臺南市都市計畫委員會 第 106 次會議紀錄

臺南市都市計畫委員會第 106 次會議紀錄

第 四 案：「變更高速公路永康交流道附近特定區計畫(公共設施用地專案通盤檢討)案」

【附錄】本會專案小組初步建議意見

附圖 1 跨區重劃單元範圍示意圖

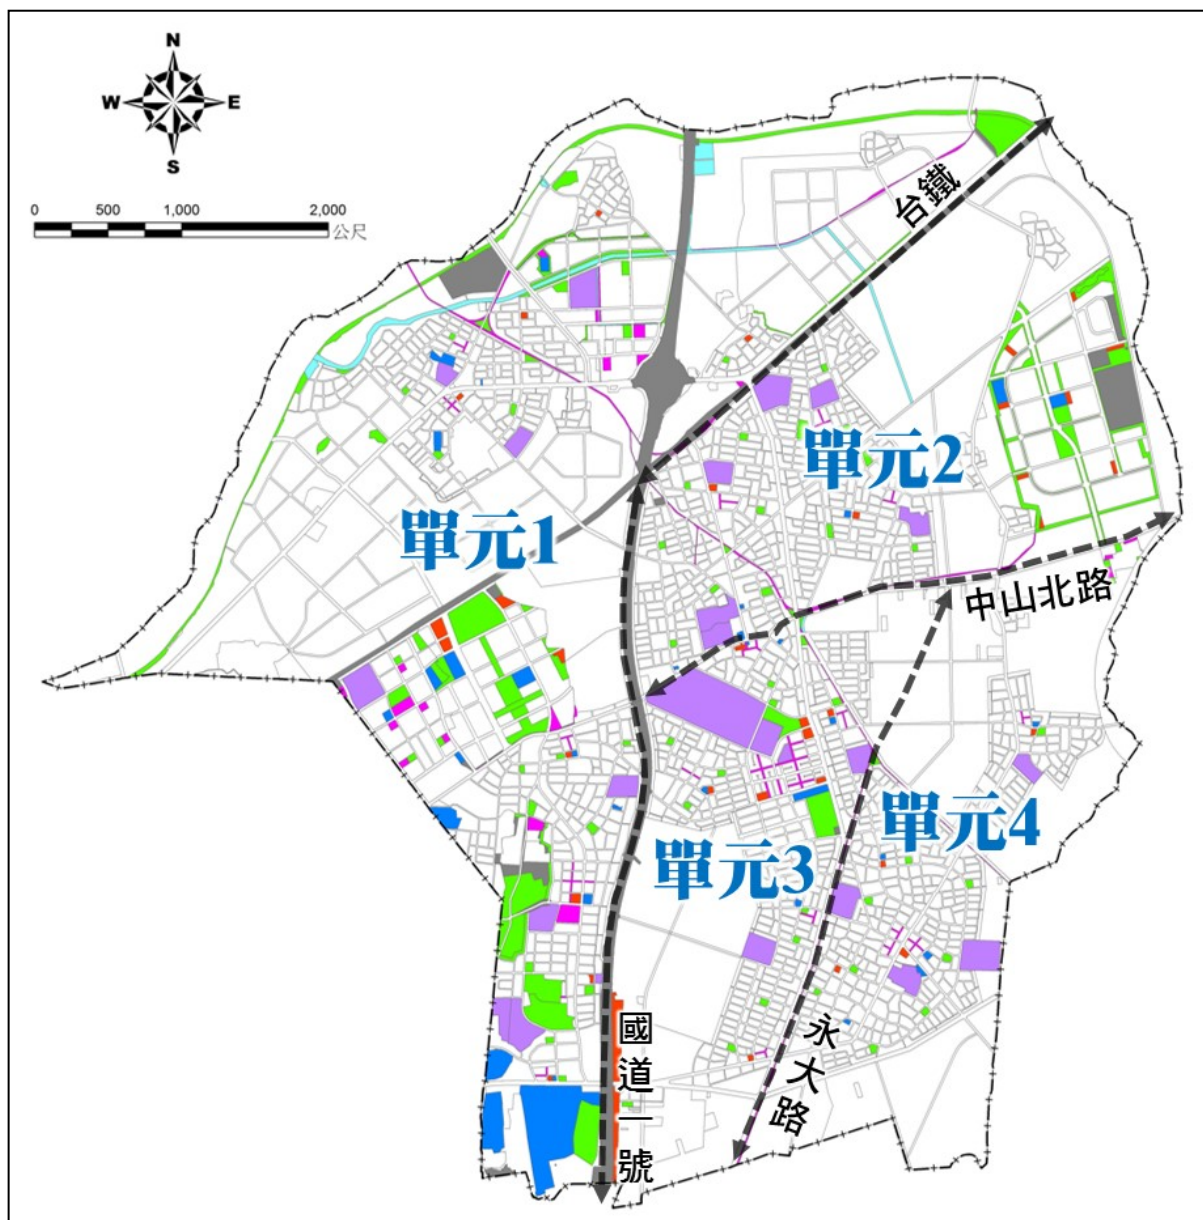
- (一)有關跨區重劃單元劃分原則，原則同意規劃單位會中補充說明，以高速公路、鐵路、中山北路及永大路等主要交通動線為界，另考量鐵路以北之三民、鹽興等地區納入跨區重劃之公共設施保留地僅4處鄰里公園兼兒童遊樂場用地，故併同高速公路以西範圍劃分為同一重劃單元，依上開原則共劃分4處跨區重劃單元（詳附圖1）。
- (二)為提高後續重劃執行之可行性，有關重劃費用負擔部分，請地政局協助檢討並調整重劃工程費及重劃後地價。
- (三)開發方式涉及市地重劃部分，有關實施進度及經費之預定完成期限修正為「依主管機關核定之重劃計畫書規定辦理」，並於備註增列「表內各項規定以徵收價購方式取得之公共設施用地，得視實際開發需求，依都市計畫法第48條規定之其他方式辦理」。

附圖 30 人陳案第 72 案及第 73 案修正方案示意圖

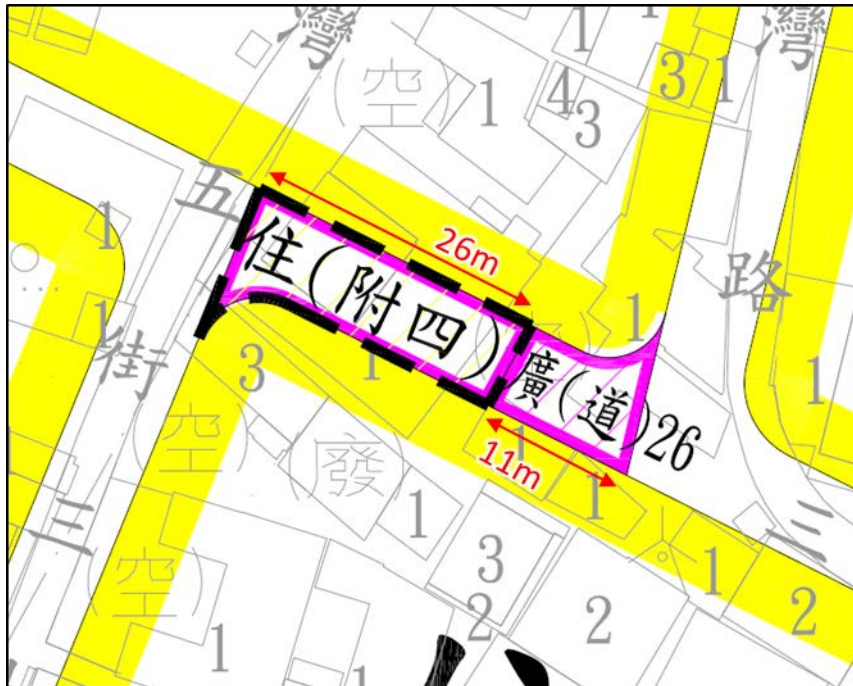
編號	陳情人及位置	陳情理由	建議事項	專案小組初步建議意見
		厝所在被道路用地一分為二，於民情所難忍。		維護二側土地所有權人指定建築線權益。 4. 依本案私有公共設施用地檢討原則，現況建築物具有歷史保存價值，併鄰近分區解編為住宅區，以調降容積率辦理回饋，並指定用途供歷史建築使用。
人 73	謝○憲 大 灣 謝 家 古 厝	位於永康區大灣的謝家古厝，已經轉為歷史建築因此改為古蹟用地，希望也能變更附近用地。 平心而論，謝家古厝的保留很大原因是因為長久以來規劃為道路用地，數十年來政府沒有經費徵收，但意外也保留了當地的一些特色建築。 然而如今謝家古厝成為歷史建築，我希望政府能重新思考道路用地的必要性，活化當地特色發展，不然空有一個古厝實在可惜。		建議部分採納。 將道路用地部分解編為住宅區(附帶條件四)，並指定用途供歷史建築使用，部份調整為廣(道)用地(詳附圖 30)。 理由： 1. 西灣段 73、74、146 地號土地座落之謝家古厝，業經 107 年 12 月 28 日府文資處字第 1071388380A 號公告登錄歷史建築。 2. 為保存文化資產，配合歷史建築座落範圍，部分解編為住宅區；部份調整為廣(道)用地，以維護二側土地所有權人指定建築線權益。 3. 依本案私有公共設施用地檢討原則，現況建築物具有歷史保存價值，併鄰近分區解編為住宅區，以調降容積率辦理回饋，並指定用途供歷史建築使用。

附圖 2-A 變 2-1 案變更前、後示意圖（依專案小組建議修改【市地重劃】方案）

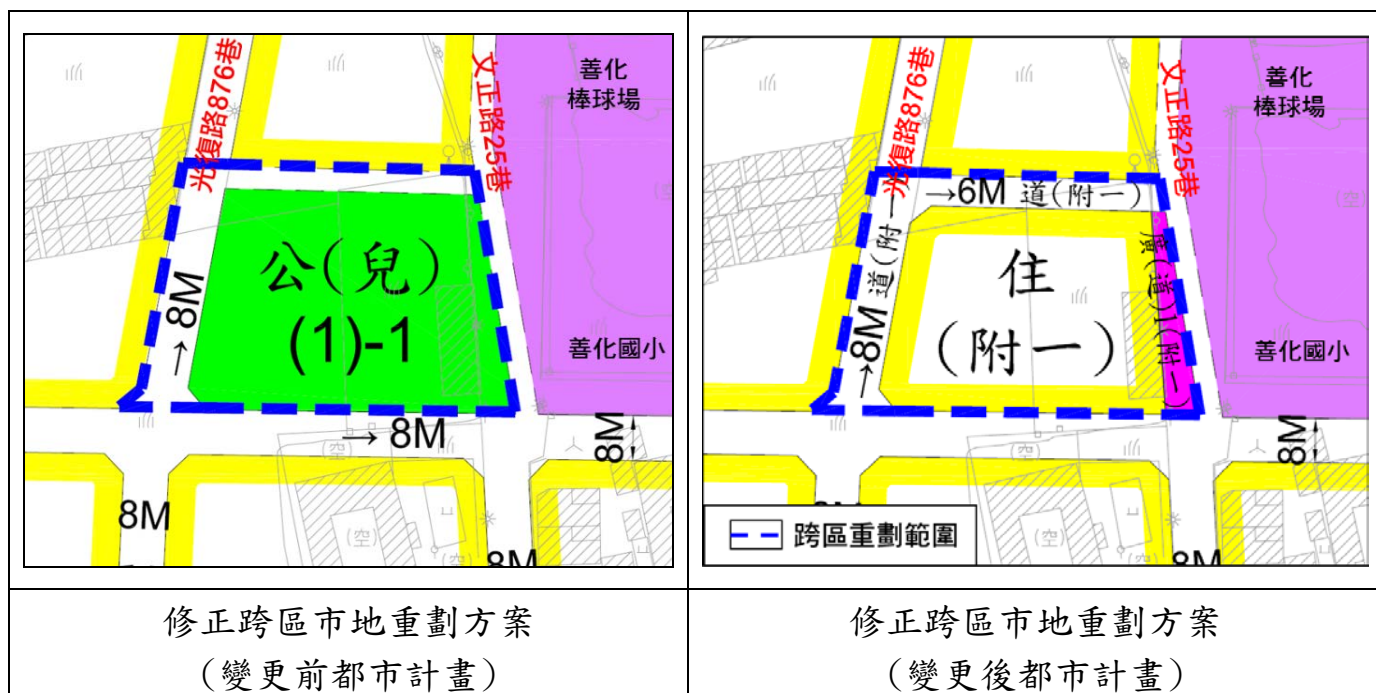
新編號	公展編號	變更位置	變更內容（公展草案）		變更理由	備註	專案小組出席委員初步建議意見
			原計畫（公頃）	新計畫（公頃）			
2-1	2-1	公（兒）1-1 用地及周邊道路用地（含人行步道使用）	「公（兒）1-1」鄰里公園兼兒童遊樂場用地（0.20 公頃）	住宅區（附一）（0.17 公頃）	1. 公（兒）1-1 用地經檢討與公 4、公（兒）1-4 服務圈範圍重疊，故予以解編。 2. 案地東側文正路 25 巷係供公眾通行之現有巷道，為保留現況通行需求，配合現況既成道路通行範圍劃設廣場用地（兼供道路使用）。 3. 考量重劃配地、工程接管需求及聯外交通可及性，案地北側 4 公尺人行步道調整為 6 公尺寬計畫道路，並將西側未開闢 8 公尺計畫道路併同納入跨區重劃取得開闢。	1. 變更案第 2-1 案至第 2-6 案應以跨區市地重劃方式辦理整體開發。 2. 於內政部審議通過後應依平均地權條例相關規定，先行擬具市地重劃計畫書，送經市地重劃主管機關審核通過後，再檢具變更主要計畫書、圖報由內政部逕予核定後實施。	原則同意本次提會修改市地重劃方案（併【附表 2】公展編號變更第 2-1 案處理意見）： 1. 原則同意案地東側劃設廣場（道）用地（符合重 C-2 原則），以維持現有巷道寬度及通行功能。 2. 原則同意案地北側規劃 6 公尺以上道路系統（符合道 B-4、重 B-2 原則），以兼顧善化棒球場周邊交通動線及案地市地重劃配地需要。
				「廣（道）（附一）」廣場用地（兼供道路使用）（0.02 公頃）			
				道路用地（附一）（0.01 公頃）			
			人行步道用地（0.02 公頃）	道路用地（附一）（0.02 公頃）			
		道路用地（0.04 公頃）		道路用地（附一）（0.04 公頃）

附圖 2-B 變 2-1 案變更前、後示意圖 (依專案小組建議修改【自願捐贈】方案)

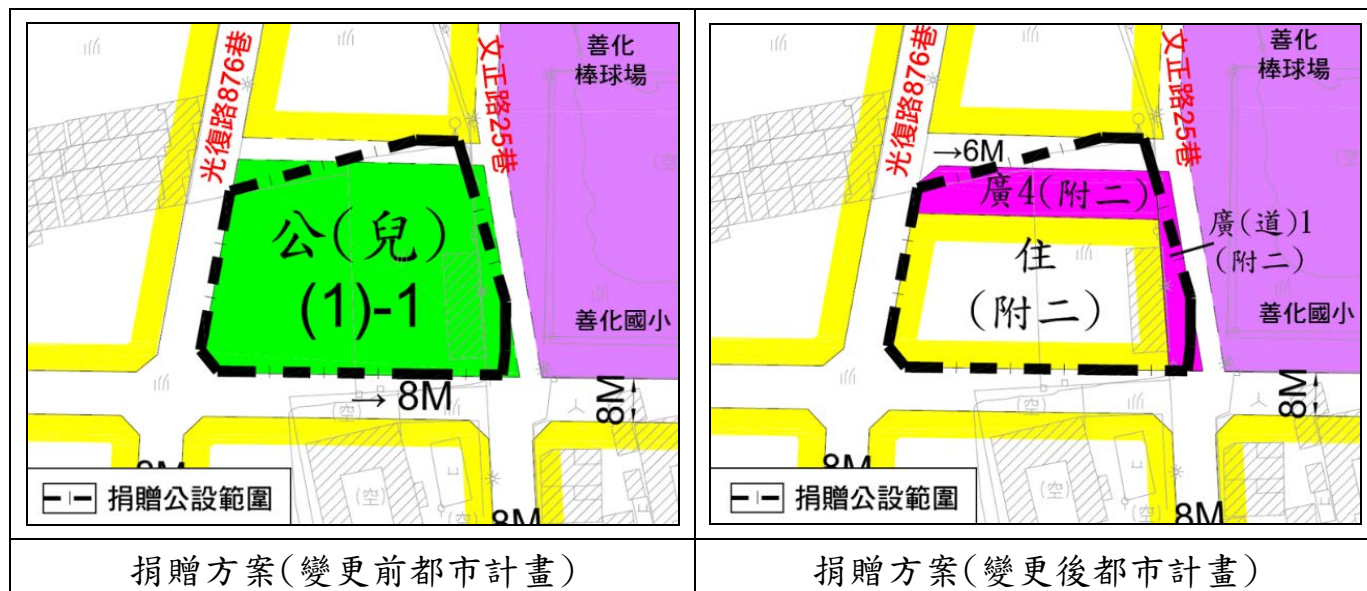
新 編號	公展 編號	變更位 置	變更內容（公展草案）		變更理由	備註	專案小組出席委員 初步建議意見
			原計畫 （公頃）	新計畫 （公頃）			
2-1	2-1	部分公 （兒）1-1 用地及 周邊道 路用地 （含人行 步道使 用）	「公（兒）1-1」 鄰里公園兼兒 童遊樂場用地 （0.19 公頃）	住宅區（附二） （0.14 公頃）	1. 公（兒）1-1 用地經 檢討與公 4、公 （兒）1-4 服務圈範 圍重疊，故予以解 編。 2. 考量案地經全部土 地所有權人同意，將 部分公（兒）1-1 用 地及北側 4 公尺人 行步道之私有土地 範圍，依通案性私有 公共設施用地檢討 原則，調整開發方式 為自願捐贈公共設 施用地，並配合將基 地東側供公眾通行 之現有巷道範圍劃 設廣場用地（兼供道 路使用）以維持現有 巷道寬度及通行功 能；北側劃設為寬度 6 公尺道路及廣場 用地，以兼顧善化棒 球場周邊交通動線 及案地指定建築線 需要。 3. 其餘公（兒）1-1 用 地及周邊道路用地 之公有土地範圍，併 同調整為道路用 地、廣場用地、廣場 用地（兼供道路使 用）等公共設施，以 維持道路系統整體 性及連貫性。	1. 如私有土地所有權 人於本計畫提請本 市都委會大會審議 前取得全部土地所 有權人（包含市有、 國有土地管理機關） 同意，得改以自願負 擔變更範圍內 30% 公共設施用地並由 私人自行興闢公共 設施完成後一併捐 贈作為回饋標的。 2. 私有土地所有權人 應取得全部地主同 意，並於內政部都委 會審議通過並經本 府通知日起 1 年內 與臺南市政府簽訂 協議書，且於簽訂協 議書之日起 2 年內 將應捐贈之公共設 施用地一次全數無 償移轉予臺南市 後，始得檢具計畫 書、圖報內政部核 定。 3. 協議書內容應載明 公共設施應由全部 土地所有權人負責 興闢完成、主管機關 同意接管後，餘住宅 區始得發照建築。	原則同意本次提 會修改自願捐贈 方案（併【附表 2】 公展編號變更第 2-1 案處理意 見）： 1. 原則同意案地 東側劃設廣 （道）用地，以 維持現有巷道 寬度及通行功 能。 2. 原則同意案地 北側規劃 6 公 尺以上道路系 統及廣場用 地，以兼顧善 化棒球場周邊 交通動線及案 地指定建築線 需要。 3. 鑑於本案若採 行私有土地捐 贈方案對土地 所有權人權益 之影響，請市 府於本計畫提 請本市都委會 大會審議前， 一併徵詢變更 範圍內全部私 有地主、公有 土地管理機關 （包含市有、國 有）負擔公共 設施用地捐贈 及開闢之意 願，以資完備 並利審議參 考。 4. 上開徵詢意願 調查需經全部 土地所有權人 同意，始得改 採捐贈方案辦 理；若否，仍 應採行跨區市 地重劃方式開 發。

附圖 2-C 變 2-2A 案變更前、後示意圖（依專案小組建議修改方案）

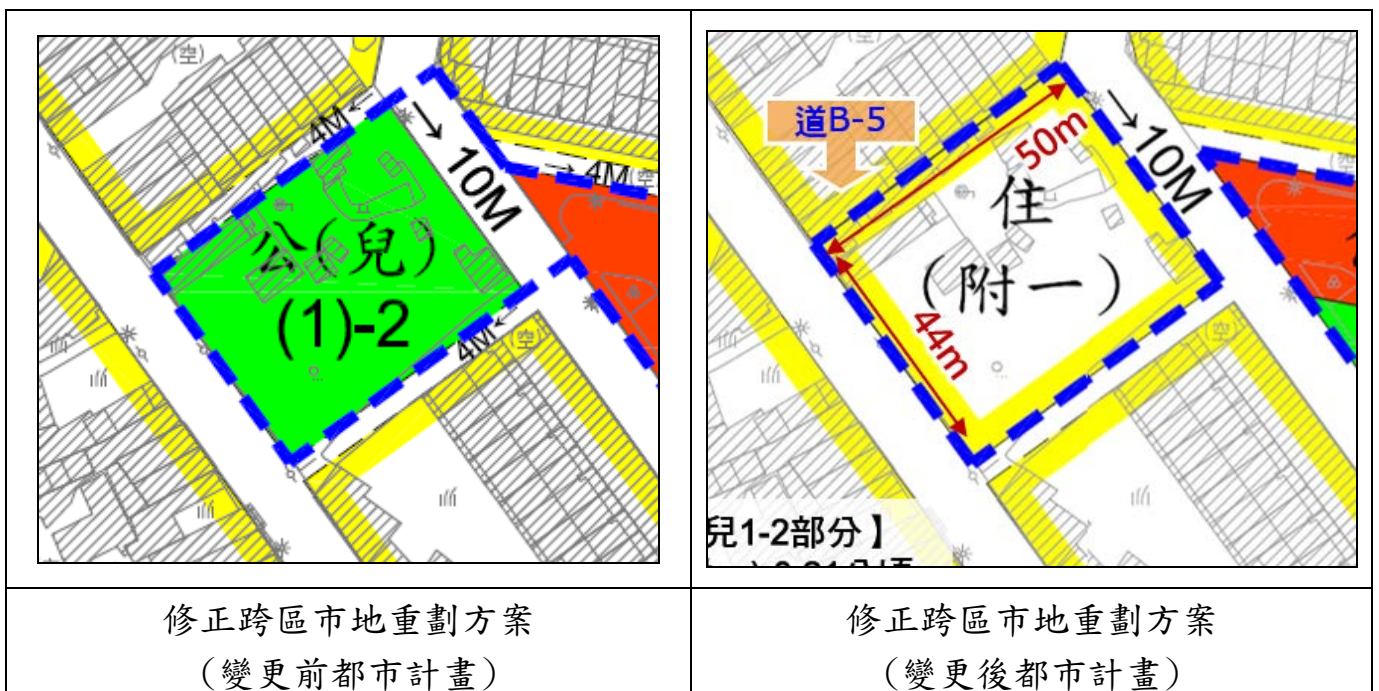
新編號	公展編號	變更位置	變更內容（公展草案）		變更理由	備註	專案小組出席委員初步建議意見
			原計畫（公頃）	新計畫（公頃）			
2-2A	2-2	公（兒）1-2 用地及周邊道路用地（含人行步道使用）	「公（兒）1-2」鄰里公園兼兒童遊樂場用地（0.19 公頃） 人行步道用地（0.02 公頃）	住宅區（附一）（0.21 公頃）	1. 公（兒）1-2 用地經檢討與公 4、公（兒）1-4、公（兒）1（細）、公（兒）2（細）服務圈範圍重疊，故予以解編。 2. 案地西北側未開闢 4 公尺寬人行步道廢除尚不影響兩側土地指定建築線權益，故予以解編。	1. 變更案第 2-1 案至第 2-6 案應以跨區市地重劃方式辦理整體開發。 2. 於內政部審議通過後應依平均地權條例相關規定，先行擬具市地重劃計畫書，送經市地重劃主管機關審核通過後，再檢具變更主要計畫書、圖報由內政部逕予核定後實施。	原則同意本次提會修改方案（併【附表 2】公展編號變更第 2-2 案處理意見）。

附圖 2-D 變 2-2B 案變更前、後示意圖（依專案小組建議修改方案）

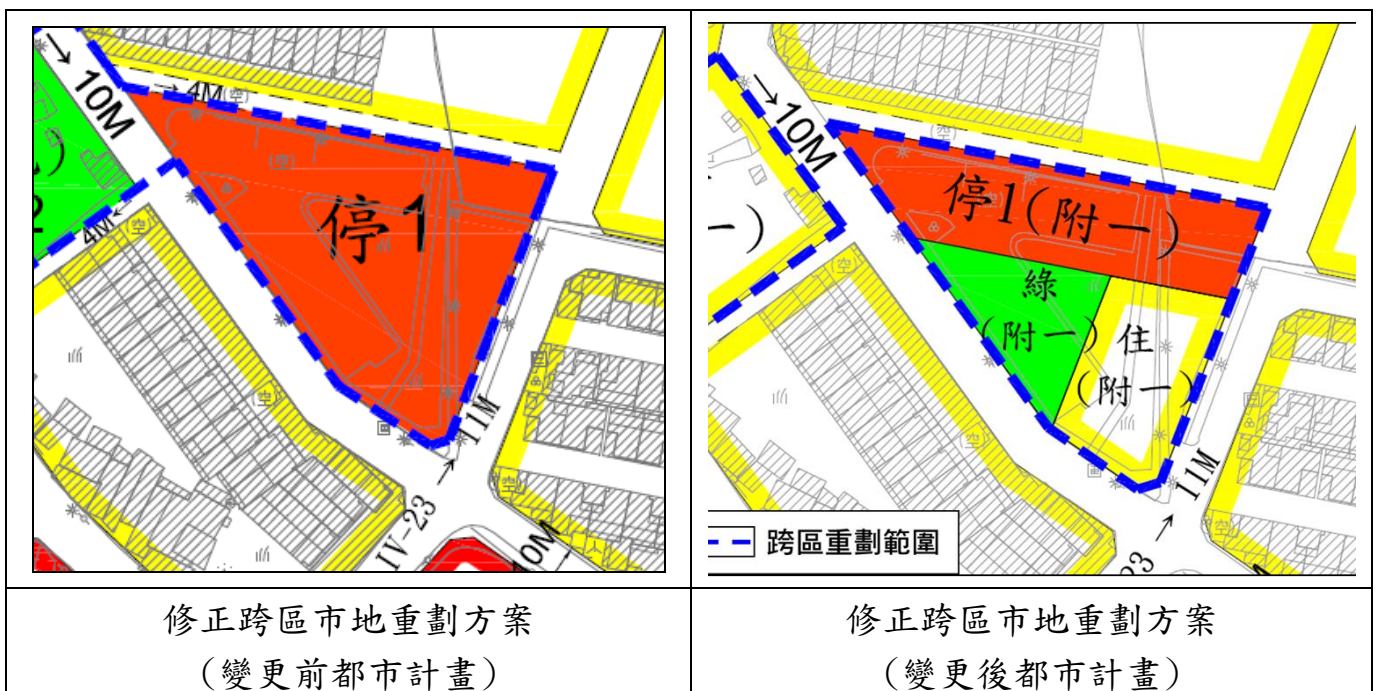
新 編號	公展 編號	變更位置	變更內容（公展草案）		變更理由	備註	專案小組出席委員初步建議意見
			原計畫 （公頃）	新計畫 （公頃）			
2-2B	2-2	停 1 用地	「停 1」停車場用地 (0.32 公頃)	「停 1」停車場用地(附一) (0.16 公頃)	1. 查「停 1」用地現況部分土地為綠地及停車空間，主要提供鄰近地區居民休憩活動及停車使用。 2. 經交通主管機關評估案地鄰近善化市中心地區，確有停車需求，為兼顧地主權益及地區發展需要，故保留部分停車場，其餘檢討調整為綠地及住宅區。	1. 變更案第 2-1 案至第 2-6 案應以跨區市地重劃方式辦理整體開發。 2. 於內政部審議通過後應依平均地權條例相關規定，先行擬具市地重劃計畫書，送經市地重劃主管機關審核通過後，再檢具變更主要計畫書、圖報由內政部逕予核定後實施。	原則同意本次提會修改方案（併【附表 2】公展編號變更第 2-2 案處理意見）。
				綠地(附一) (0.07 公頃)			
				住宅區(附一) (0.09 公頃)

附圖 2-E 變 2-3 案變更前、後示意圖（依專案小組建議修改方案）

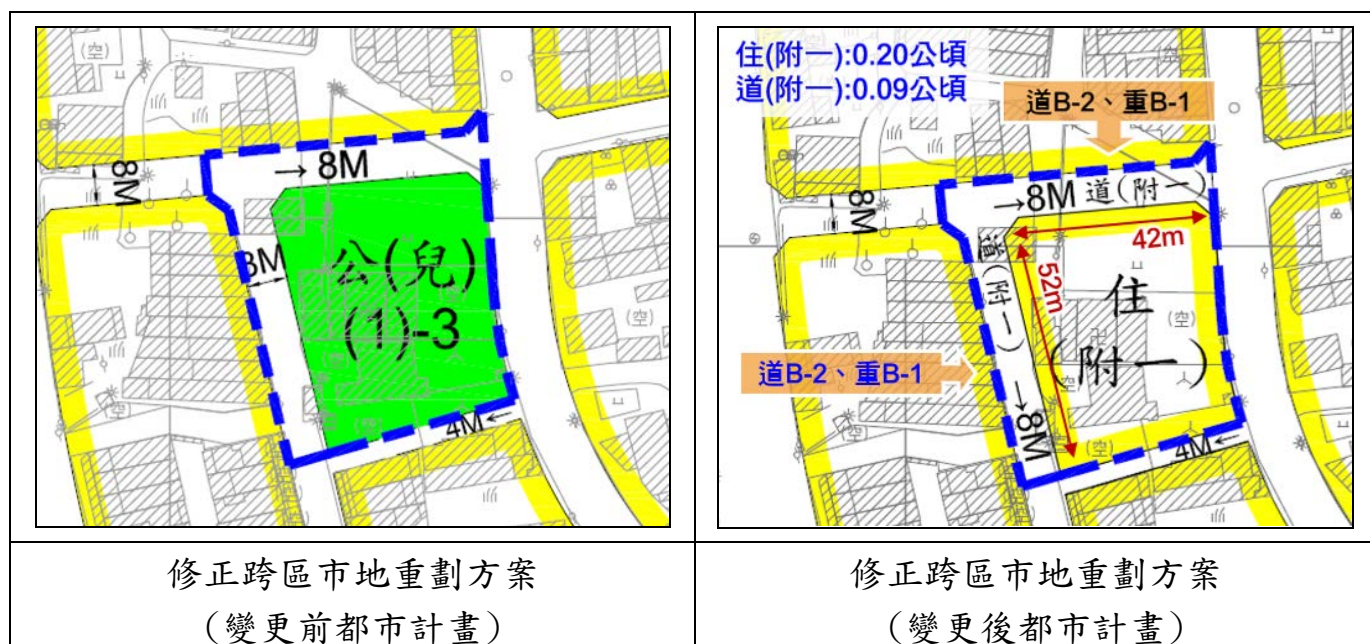
新編號	公展編號	變更位置	變更內容（公展草案）		變更理由	備註	專案小組出席委員初步建議意見
			原計畫（公頃）	新計畫（公頃）			
2-3	2-3	公（兒）1-3 用地及周邊道路用地（含人行步道使用）	「公（兒）1-3」鄰里公園兼兒童遊樂場用地（0.20 公頃） 道路用地（0.09 公頃）	住宅區（附一）（0.20 公頃） 道路用地（附一）（0.09 公頃）	1. 公（兒）1-3 用地經檢討與公 4、公（兒）1-4、公（兒）4-1（細）、公（兒）4-2（細）服務範圍重疊，故予以解編。 2. 考量重劃配地及工程接管需求，北側及西側未開闢 8 公尺寬計畫道路併同納入重劃範圍取得開闢。	1. 變更案第 2-1 案至第 2-6 案應以跨區市地重劃方式辦理整體開發。 2. 於內政部審議通過後應依平均地權條例相關規定，先行擬具市地重劃計畫書，送經市地重劃主管機關審核通過後，再檢具變更主要計畫書、圖報由內政部逕予核定後實施。	原則同意本次提會修改方案（併【附表 2】公展編號變更第 2-3 案處理意見）。

附圖 2-G 變 2-4 案變更前、後示意圖 (依專案小組建議修改【自願捐贈】方案)

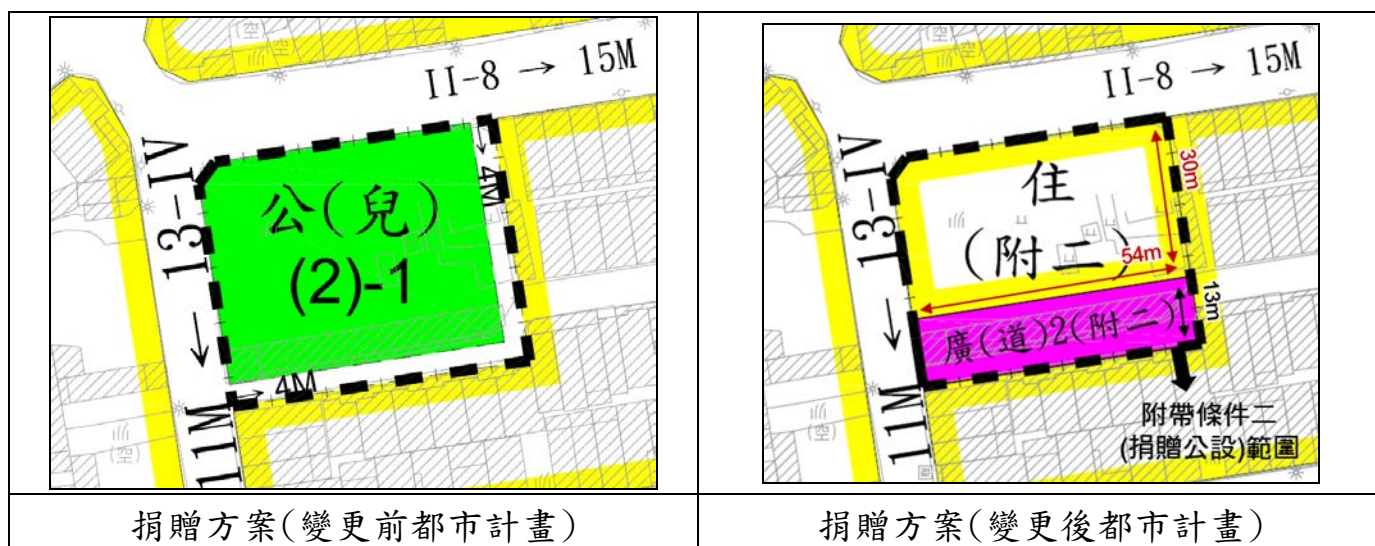
新編號	公展編號	變更位置	變更內容（公展草案）		變更理由	備註	專案小組出席委員初步建議意見
			原計畫（公頃）	新計畫（公頃）			
2-4	2-4	公（兒）2-1 用地及周邊道路用地（含人行步道使用）	「公（兒）2-1」鄰里公園兼兒童遊樂場用地（0.19 公頃）	住宅區（附二）（0.14 公頃） 「廣（道）2」廣場用地（兼供道路使用）（附二）（0.05 公頃）	1. 公（兒）2-1 用地經檢討與公 4、公（兒）1-4、公（兒）2-2、公（兒）2-3、公（兒）2-4、公（兒）1（細）、公（兒）2（細）、公（兒）4-1（細）服務圈範圍重疊，故予以解編。 2. 考量案地經全部土地所有權人同意，將公（兒）2-1 用地及南側 4 公尺人行步道用地範圍，依通案性私有公共設施用地檢討原則，調整開發方式為自願捐贈公共設施用地，並配合銜接基地東側供公眾通行之現有巷道範圍，於案地南側劃設廣場用地（兼供道路使用），以維持道路系統整體性及連貫性，並兼顧案地指定建築線需要。	1. 如私有土地所有權人於本計畫提請本市都委會大會審議前取得全部土地所有權人（包含市有、國有土地管理機關）同意，得改以自願負擔變更範圍內 30% 公共設施用地並由私人自行興闢公共設施完成後一併捐贈作為回饋標的。 2. 私有土地所有權人應取得全部地主同意，並於內政部都委會審議通過並經本府通知日起 1 年內與臺南市政府簽訂協議書，且於簽訂協議書之日起 2 年內將應捐贈之公共設施用地一次全數無償移轉予臺南市後，始得檢具計畫書、圖報內政部核定。 3. 協議書內容應載明公共設施應由全部土地所有權人負責興闢完成、主管機關同意接管後，餘住宅區始得發照建築。	原則同意本次提會修改市地重劃方案（併【附表 2】公展編號變更第 2-4 案處理意見）： 1. 原則同意本次參酌人民陳情意見（詳【附表 2】編號人 4、人 5 案）修改捐贈方內，於案地南側劃設 13M 寬之廣（道）2 用地，以銜接案地東側現有巷道（民權路 285 巷），維持交通系統連貫性及私有土地捐贈公共設施比例（至少 30%）。 2. 鑑於本案若採行私有土地捐贈方案對土地所有權人權益之影響，請市府於本計畫提請市都委會審議前，一併徵詢變更範圍內全部私有地主負擔公共設施用地捐贈及開闢之意願，以資完備並利審議參考。 3. 上開徵詢意願調查需經全部土地所有權人同意，始得改採捐贈方案辦理；若否，仍應採行跨區市地重劃方式開發。

附圖 2-H 變 2-5 案變更前、後示意圖（依專案小組建議修改方案）

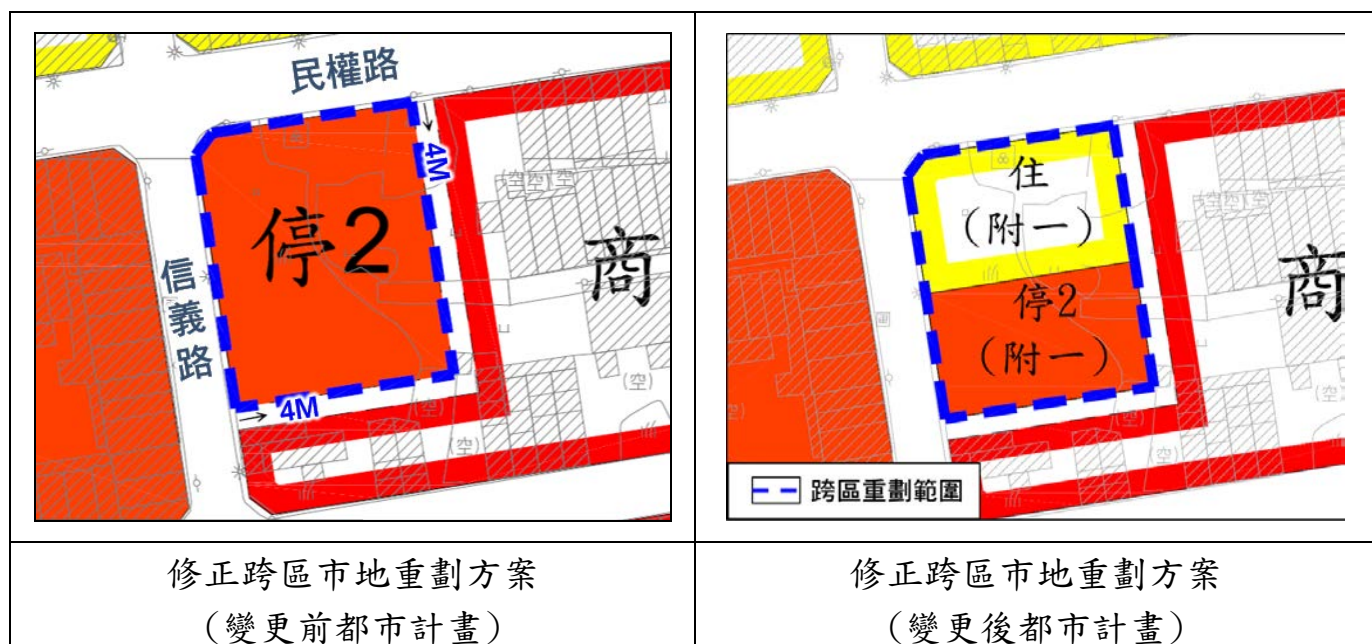
新 編號	公展 編號	變更位置	變更內容（公展草案）		變更理由	備註	專案小組出席委員 初步建議意見
			原計畫 （公頃）	新計畫 （公頃）			
2-5	2-5	停 2 用地	「停 2」停車場用地 （0.20 公頃）	「停 2」停車場用地（附一） （0.10 公頃） 住宅區（附一） （0.10 公頃）	「停 2」停車場用地鄰近市場用地及商業區，經交通主管機關評估尚有停車使用需求，故維持部分停車場用地規劃、部分解編為住宅區。	1. 變更案第 2-1 案至第 2-6 案應以跨區市地重劃方式辦理整體開發。 2. 於內政部審議通過後應依平均地權條例相關規定，先行擬具市地重劃計畫書，送經市地重劃主管機關審核通過後，再檢具變更主要計畫書、圖報由內政部逕予核定後實施。	原則同意本次提會修改方案（併【附表 2】公展編號變更第 2-5 案處理意見）。

附圖 2-I 變 3-1 案變更前、後示意圖（依專案小組建議修改方案）

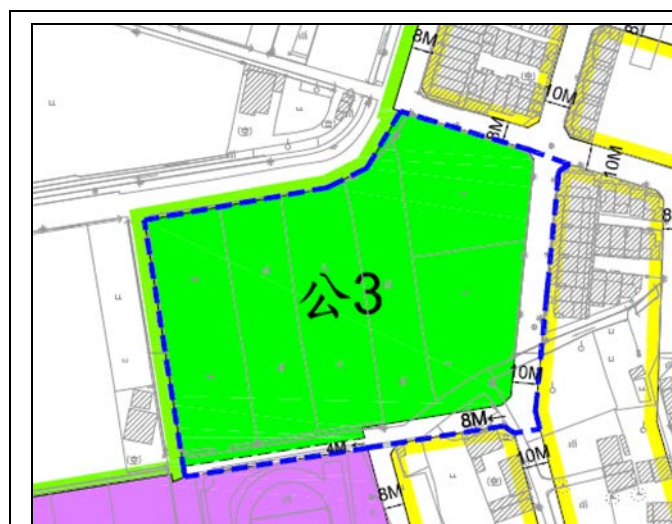
新 編號	公展 編號	變更位置	變更內容（公展草案）		變更理由	備註	專案小組出席委員初步建議意見
			原計畫 （公頃）	新計畫 （公頃）			
3-1	3-1	公 3 用地及 周邊道路用 地（含人行 步道使用）	「公 3」公園 用地 (1.44 公頃)	住宅區(附一) (1.07 公頃)	1. 公 3 用地經檢討服務 範圍仍有部分住宅區 未涵蓋（小新里西 側），故部分解編、部 分調整為鄰里公園兼 兒童遊樂場用地。 2. 考量重劃配地及工程 接管需求，案地內部 劃設東西向 6 公尺寬 計畫道路及南北向 8 公尺寬計畫道路。 3. 南側現行 4 公尺寬人 行步道配合調整為 6 公尺寬計畫道路；另 考量道路寬度一致 性，南側現行 8 公尺 寬計畫道路縮減寬度 為 6 公尺寬；東側 10 公尺寬計畫道路現況 僅部分開闢，考量交 通可及性，併同納入 重劃範圍取得開闢。	1. 變更案第 3-1 案至第 3-3 案應以跨 區市地重劃 方式辦理整 體開發。 2. 於內政部審 議通過後應 依平均地權 條例相關規 定，先行擬具 市地重劃計 畫書，送經市 地重劃主管 機關審核通 過後，再檢具 變更主要計 畫書、圖報由 內政部逕予 核定後實施。	原則同意本次提 會修改方案（併 【附表 2】公展編 號變更第 3-1 案 處理意見）。 1. 原則同意案地 內部劃設南北 向 8M 計畫道路 銜接文小三東 側之道路系 統，並將南側 道路系統寬度 調整一致及劃 設適當截角， 以維持交通系 統整體性、連 貫性。 2. 原則同意公 （兒）用地之區 位調整，以提 高公（兒）用 地與周邊住宅 社區之可及性 與服務範圍。
				「公(兒)3-3」鄰 里公園兼兒童遊 樂場用地(附一) (0.24 公頃)			
				道路用地(附一) (0.13 公頃)			
			人行步道用地 (0.03 公頃)	道路用地(附一) (0.03 公頃)			
			道路用地 (0.15 公頃)	住宅區(附一) (0.01 公頃)			
				道路用地(附一) (0.14 公頃)
